Ministero dell' Ambiente e della Sicurezza Energetica

Parere n. 153 del 28/04/2023

Progetto	<p><i>Impianto agrovoltaico, denominato "Guarini", della potenza di 28,454 MW, unito alle opere di connessione alla RTN, da realizzarsi nel Comune di Brindisi, in località C.da Vaccaro.</i></p> <p><i>Valutazione Impatto Ambientale</i></p> <p>ID_VIP: 7421</p>
Proponente	Guarini S.r.l.

Figura 2 Prospetto frontale della struttura di sostegno dei moduli su tracker e recinzione, incluse attività agricole e fascia mitigazione

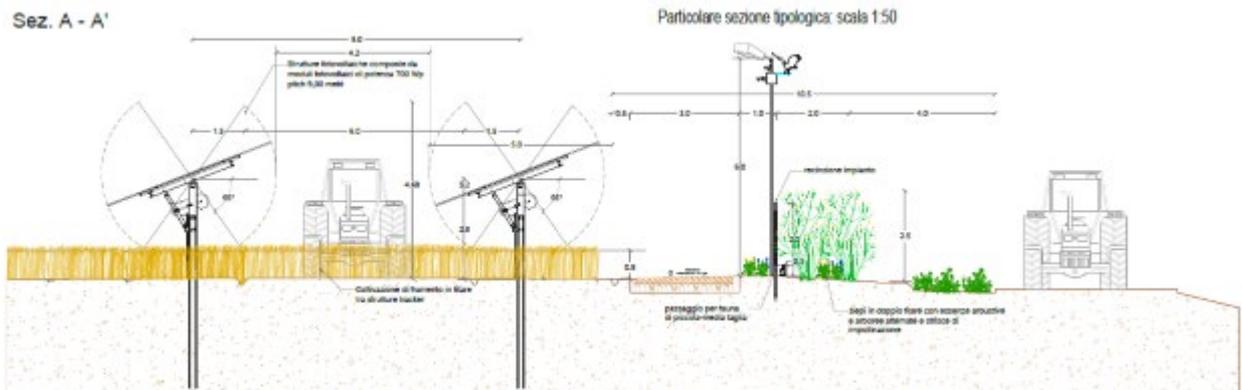
La Commissione evidenzia che la recinzione non dovrà essere plastificata vedi **Condizione Ambientale n. 3**
